D O D A T E K č.1
smlouvy o dílo
Číslo objednatele:CES
Číslo zhotovitele:17080067

NÁVRH ZMĚNY				číslo : 01/2017	
Zhotovitel:		Metrostav a.s. Koželužská 2450/4, Praha 8, 180 00			
Komu:		Severočeská vodárenská společnost a.s.		Datum: 3.7. 2017	
Název akce: LN039018 Lubenec, VDJ Záhoří - rekonstrukce vodojemu					
Způsob odeslání/ předání/datum:	peřtou	E-mailem- 4.7.2017	Faxem:	osobně	
Odkazy		na specifikaci:			
		Příloha č.01-07 zdůvodnění změny			
		na výkresy:			
		na rozpočtové podklady:			
		Příloha č.00- SVS Lubenec Vodojem – Výkaz výměr (jedná se o rozpočet 01-15)			
		na jinou část smlouvy:			
Popis a zdůvodnění změny: Injektáž prosakujících spár AN.1 Bude provedeno vysokotlaké zainjektování polyuretanovou pryskyřicí s následným přetažením svislé spáry těsnícím systémem Sikadur – Combiflex. V průběhu přípravy povrchů pro sanaci byly zjištěny průsaky svislou spárou mezi prefabrikovanými dílci. Tento stav projektová dokumentace nemohla předpokládat. Jedná se o místa, kde bez destruktivního zásahu do konstrukce nebylo možné skutečnost zjistit. Obnažení výztuže stropu (vnitřní strana) AN.1 Dojde k odkrytí betonové konstrukce po obou stranách výztuže cca do ½ profilu výztuže pod

[Pohled na průsaky - stěny AN.1 \(Levá strana\) obr.1 a 2](#)

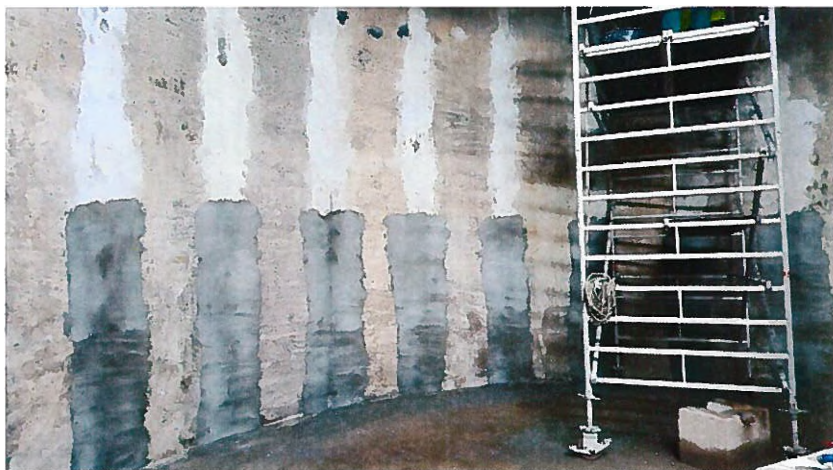
Součástí zadávací dokumentace stavby (ZDS) byl předpoklad sejmutí svrchní hydroizolační vrstvy. Po sejmutí svrchní vrstvy, byly zjištěny průsaky svislou spárou mezi prefabrikovanými dílci.

Tento stav projektová dokumentace nemohla předpokládat. Jedná se o místa, kde bez destruktivního zásahu do konstrukce není možné skutečnost zjistit.

Dojde k vysokotlakému za injektování polyuretanovou pryskyřicí s následným přetažením svislé spáry těsnícím systémem Sikadur-Combiflex

Pohled na stávající podklad - strop AN.1 (Levá strana) obr.1

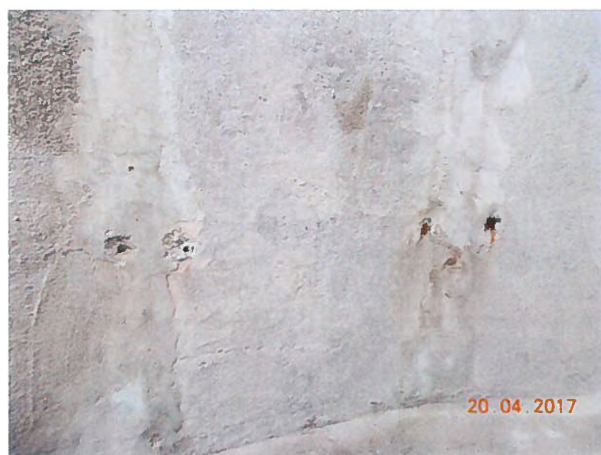
Součástí zadávací dokumentace stavby (ZDS) byl předpoklad sejmutí svrchní hydroizolační vrstvy. Po sejmutí svrchní vrstvy, byly zjištěny nerezové výkvěty betonového podkladu.

Tento stav projektová dokumentace nemohla předpokládat. Jedná se o místa, kde bez destruktivního zásahu do konstrukce není možné skutečnost zjistit.

Dojde k naříznutí betonové konstrukce po obou stranách výztuže cca do 1/2 profilu výztuže. Tento nařízlý beton, bude odsekán. Výztuž bude v odsekaných místech očištěna a následně ošetřena materiálem Sika MonoTop 910. Po nánosu druhé vrstvy (Sika MonoTop 910) bude doplněn vybouraný beton materiálem Sika Rep.

Pohled na stávající podklad a dodatečné srovnání povrchu - stěn AN.1 (Levá strana) obr.1

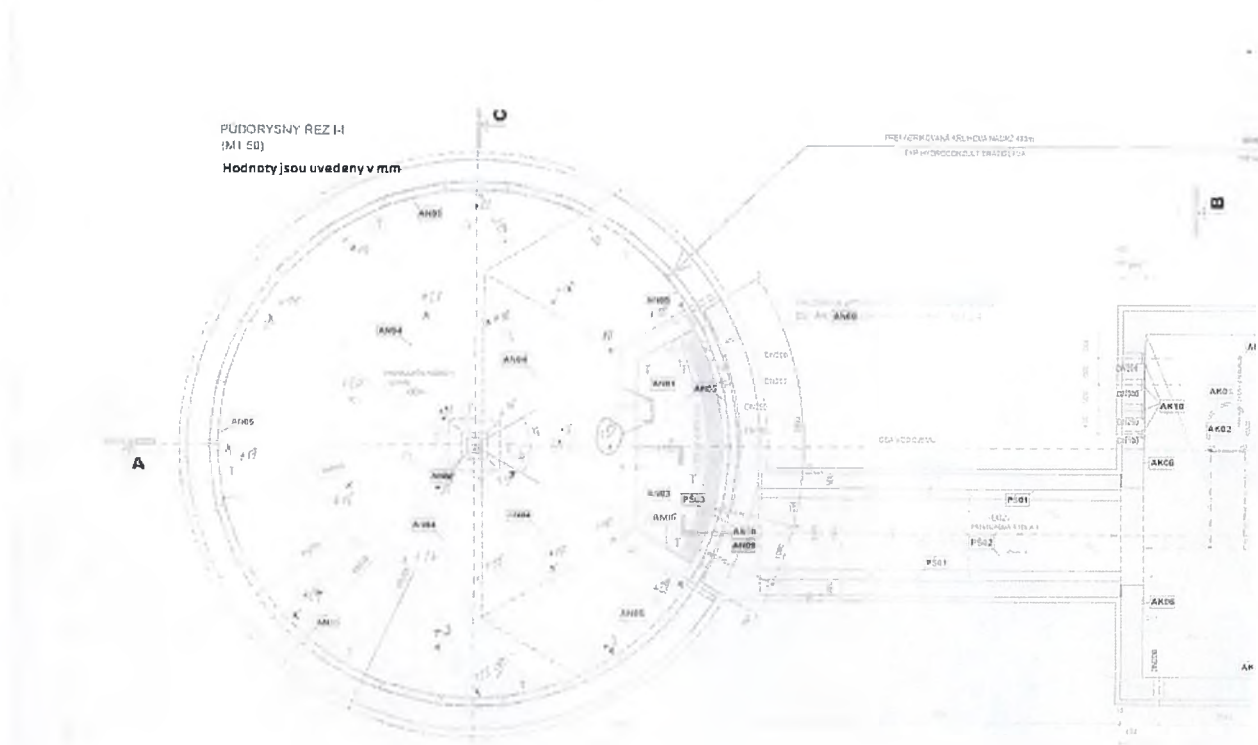
Součástí zadávací dokumentace stavby (ZDS) byl předpoklad odstranění vrchního hydroizolačního nátěru a následné nanesení hydroizolační stěrky na stěny akumulární jímky AN.1. Po odstranění vrchního hydroizolačního nástřiku, byla zjištěna skutečnost, že stávající dobetonávky spár prefabrikátů nejsou v předpokládané rovinnosti. Na tento nerovný povrch není vhodné dle technického zástupce firmy Sika nanášet hydroizolační stěrku (Sika Seal 210 Migrating).

Tento stav projektová dokumentace nemohla předpokládat. Jedná se o místa, kde bez destruktivního zásahu do konstrukce není možné skutečnost zjistit.

Srovnání nerovností na stěnách akumulární nádrže AN.1 hydroizolační stěrkou (Sika Seal 210 Migrating)
